# "АЕЦ КОЗЛОДУЙ" ЕАД, гр. Козлодуй

ДО  
ВСИЧКИ ФИРМИ, ЗАКУПИЛИ  
ДОКУМЕНТАЦИЯ ЗА УЧАСТИЕ В  
ПРОЦЕДУРА ЗА ВЪЗЛАГАНЕ НА  
ОБЩЕСТВЕНА ПОРЪЧКА С ОБЕКТ:  
"ДОСТАВКА НА ПОМПЕНИ АГРЕГАТИ ЗА  
КАЛИЕВА, НАТРИЕВА ОСНОВА И  
АЗАТНА КИСЕЛИНА ЗА РЕАГЕНТНО  
СТОПАНСТВО В СК-3 И ЗА БОРЕН  
КОНЦЕНТРАТ"

## ОТНОСНО: Постъпили въпроси от Кандидати за участие

## СПЕЦИФИКАЦИЯ Сп.ХТС-03/2012

2.1. Приложение 1 (6 стр.) за помещение А 034; кота -4.20; РО; блок 5 и 6.

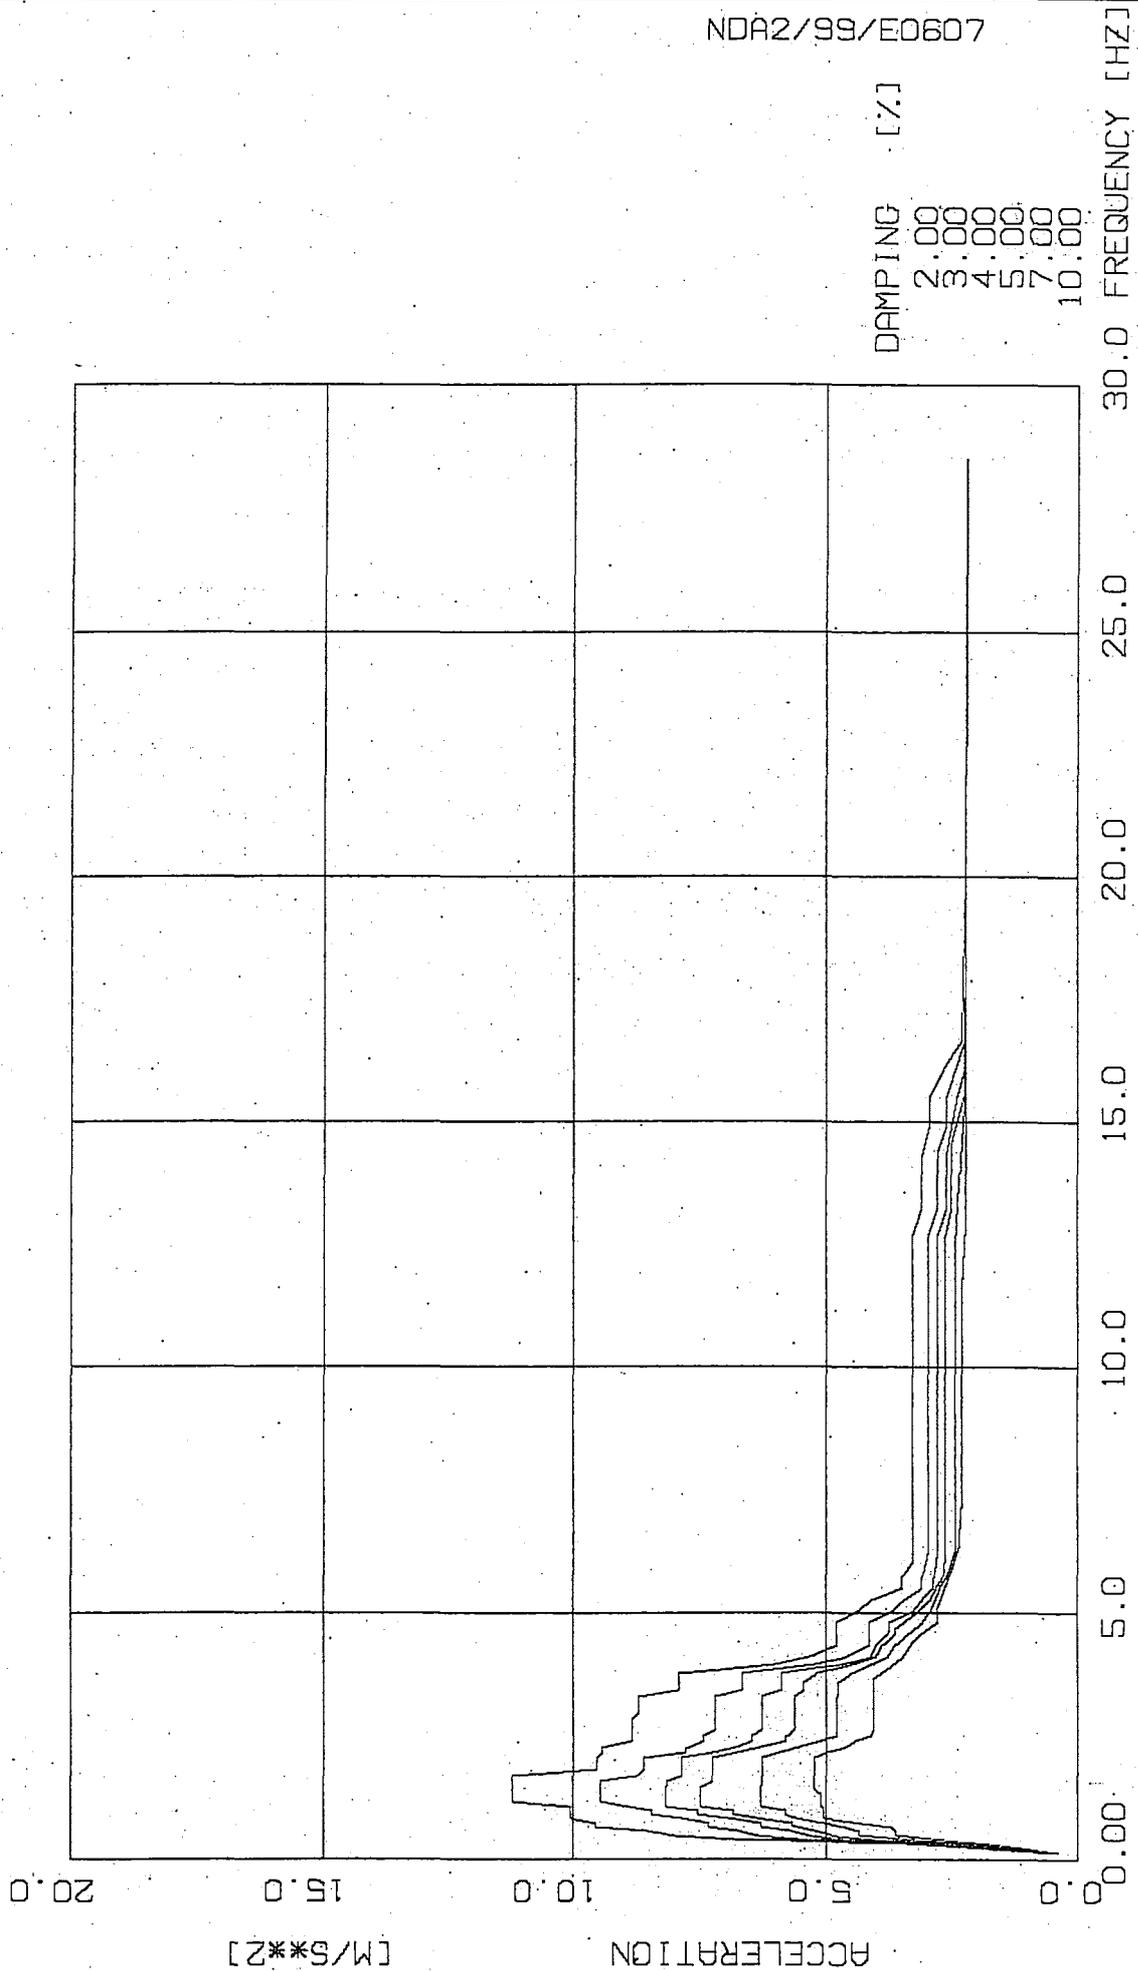
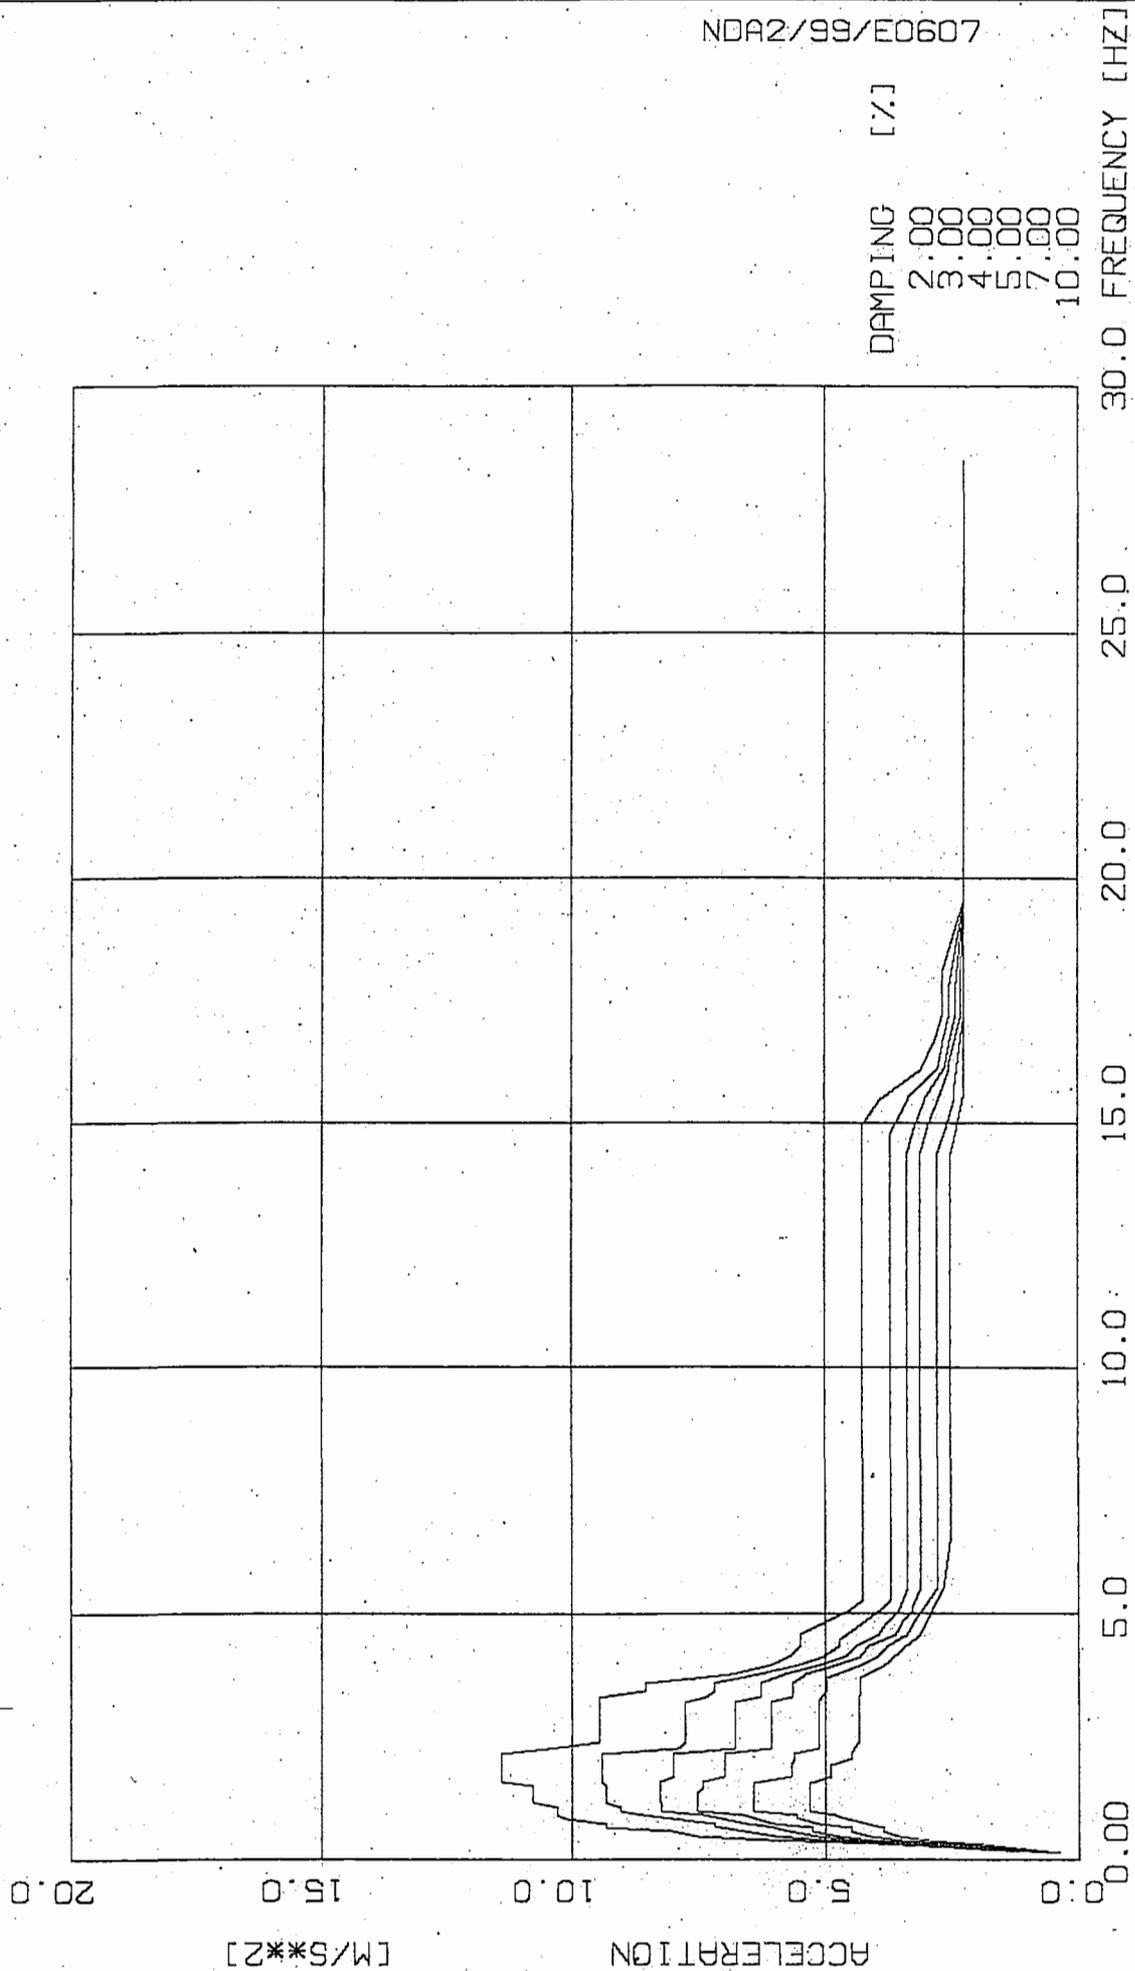
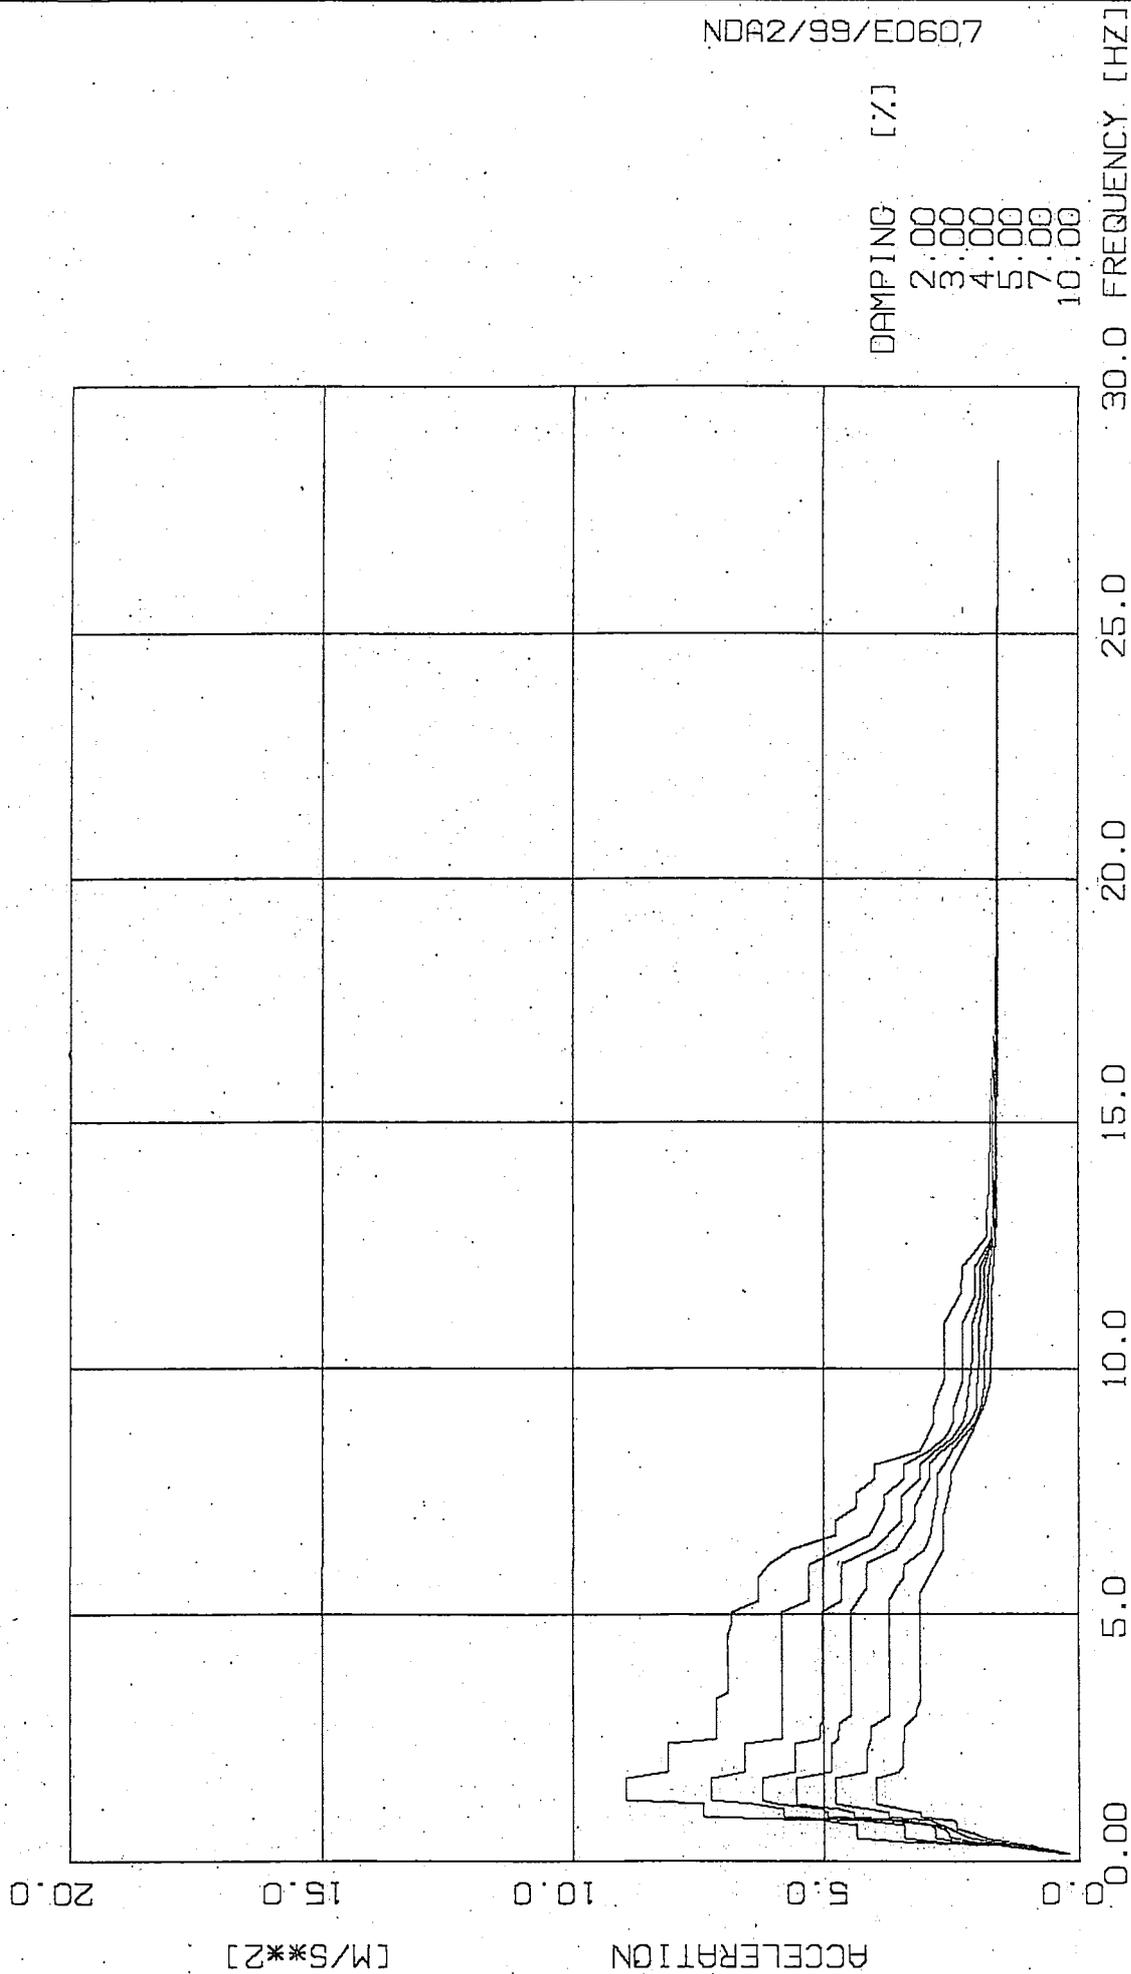
**ВЪПРОС:** Какъв е етажният спектър на реагиране съгласно проектното задание /на каква кота ще бъдат монтирани помпите/?

- Какъв е етажния спектър на реагиране съгласно проектното задание (на каква kota ще бъдат монтирани помпите)?

**ОТГОВОР:** Помпите за реагенти в СК-3 се намират на кота 13.20, помпите за борен концентрат се намират на кота - 4.20.

Спектър на реагиране за ускорение за възел 199 /графичен и табличен вид/, съгласно отчет МК-DTT-SIE-0332 “Окончателни спектри на реагиране за реакторно отделение”, SIEMENS, 15.11.1999г., App. А-стр.4, 5 и 6, Приложение В-стр. В4, В5 и В6.
